Do wszystkich uczestników postępowania o udzielenie zamówienia publicznego prowadzonego w trybie przetargu nieograniczonego na modernizację pomieszczeń parteru oraz głównej i bocznych klatek schodowych w budynku położonym w Poznaniu, przy ul. Słowackiego 8.

Wasze pismo z dnia	Znak	Nasz znak ZP.272.2.00051.02.2011 I.dz.: ZP.KW-00354/11	Data 15.11.2011 r.

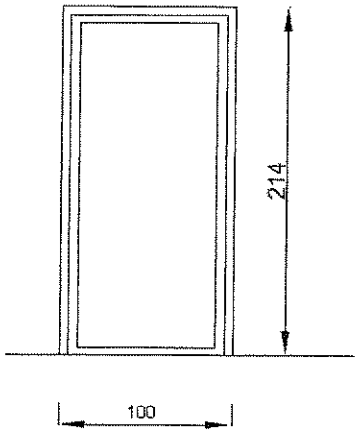
Pozycja nr 4, 19, 21. Proszę o udostępnienie kompletnej dokumentacji z zestawieniem stolarki, na załączonym zestawieniu są tylko drzwi DZ1.

Zamawiający nie posiada zestawienia stolarki drzwiowej. Wymiary i podziały stolarki podano na rzutach, parametry techniczne określono w STWiOR, ilości wskazano w przedmiarze robót.
Schemat drzwi:

Wymiary podano w świetle ościeży.

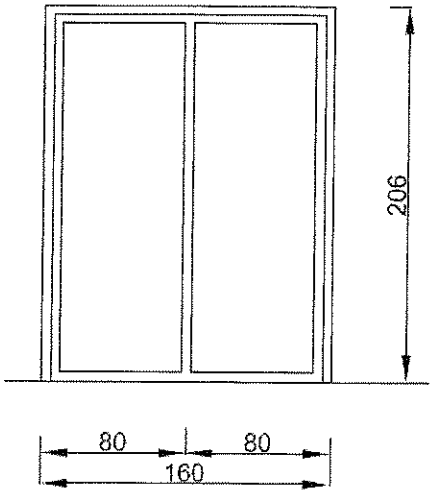
2. Pozycja nr 10 – „sufity mieszane podwieszone". Proszę określić gr. płyty modułowej typu OWA oraz rodzaj perforacji.
3. Pozycja nr 14 – drzwi suwane aluminiowe przeszklone. Proszę o udostępnienie kompletnej dokumentacji z zestawieniem stolarki, na załączonym zestawieniu są tylko drzwi DZ1.

2. Wykonawca winien zastosować płyty modułowe typu OWAcoustic Premium wzór Cosmos 68/O gr. 15 mm lub równoważne.
3. Zamawiający nie posiada zestawienia stolarki drzwiowej. Wymiary i podziały stolarki podano na rzutach, parametry techniczne określono w STWiOR, ilości wskazano w przedmiarze robót
Schemat drzwi:

Wymiary podano w świetle ościeży.

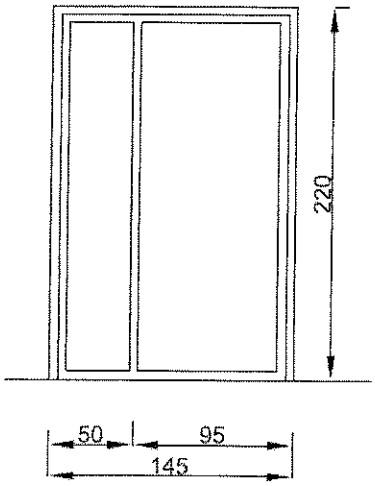
4. Pozycja nr 15 – drzwi aluminiowe EI30. Proszę o udostępnienie kompletnej dokumentacji z zestawieniem stolarki, na załączonym zestawieniu są tylko drzwi DZ1.

4. Zamawiający nie posiada zestawienia stolarki drzwiowej. Wymiary i podziały stolarki podano na rzutach, parametry techniczne określono w STWiOR, ilości wskazano w przedmiarze robót.
Schemat drzwi:

Wymiary podano w świetle ościeży
